§ 2 曲げと軸力を受ける部材の 板厚と補剛材断面の設計法

2-1. 検討課題

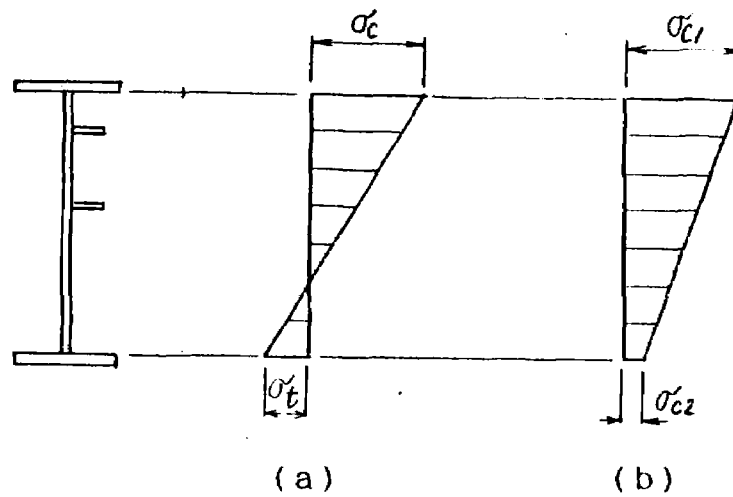
曲げと軸力を受ける部材の腹板の応力状態が下図のようになった場合、その板厚と補剛材断面及び配置を合理的に決定したい。

1. 道路橋示方書 3・2・3 (Ⅱ鋼橋編, 以下同様) を適用すると、引張側にも補剛材を配置しなければならない。
又、8・4～8・6を適用した場合は補剛材の剛度、腹板厚が問題となる。
2. 曲げモーメント (軸力が作用しない状態) とせん断力が作用するとして、通常道示 8・4～8・6で設計されているプレートガーダーの腹板においても、上図 (a) の様な応力分布を示す状態が存在している。
3. 日本道路協会の依頼により日本橋梁建設協会が昭和59年末に集約した道路橋示方書Ⅱ鋼橋編改訂に関するアンケートにおいて、本件と同一意見が数件提出されていた。

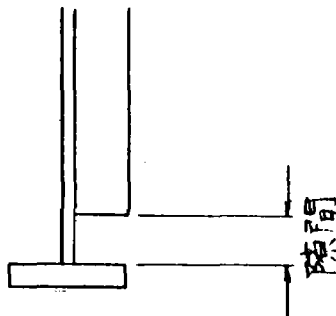
6. 安全率とか座屈パラメーターの取り方が問題ではないか。

- ・座屈パラメーターは理想板の弾性、線形座屈に対して初期変形や残留応力を考慮した場合や、有効幅、後座屈を考える場合、弾性座屈理論の結果を修正する係数であり、安全率と同様応力勾配(ϕ)の関数として与えている。
- ・従荷重(地震時や風荷重載荷時)に対する安全率について道示ではふれていない。
